Enea Elektrownia Połaniec S.A.
28-230 Połaniec, Zawada 26

Nr: NLP/PZP/22/2025

Dotyczy: „Wykonanie dostaw, usług oraz robót budowlanych w formule „pod klucz" – budowa próbopobierni oraz układu pomiaru ilości paliwa z biomasy dostarczanego do Enea Elektrownia Połaniec Spółka Akcyjna transportem samochodowym", prowadzonego pod numerem NLP/PZP/22/2025.

ppoż.

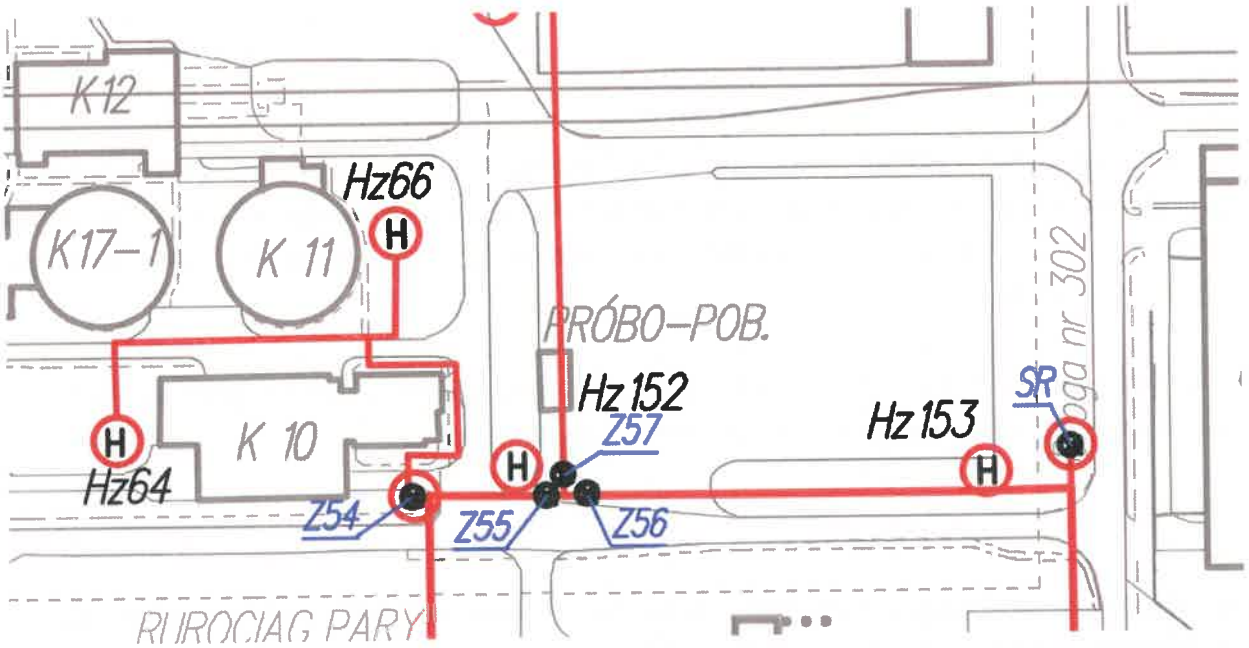
Prosimy o wskazanie przez Zamawiającego miejsc możliwych wpinek woda, kanalizacja sanitarna, kanalizacja deszczowa.

Zamawiający przekazuje poglądowe mapki z kanalizacją sanitarną, deszczową i ppoż. Miejsca dokładnego wpięcia zostaną uzgodnione z Zamawiającym na etapie uzgodnienia projektu wykonawczego. Lokalizacja wody pitnej – najbliżej woda pitna znajduje się w budynku K-10
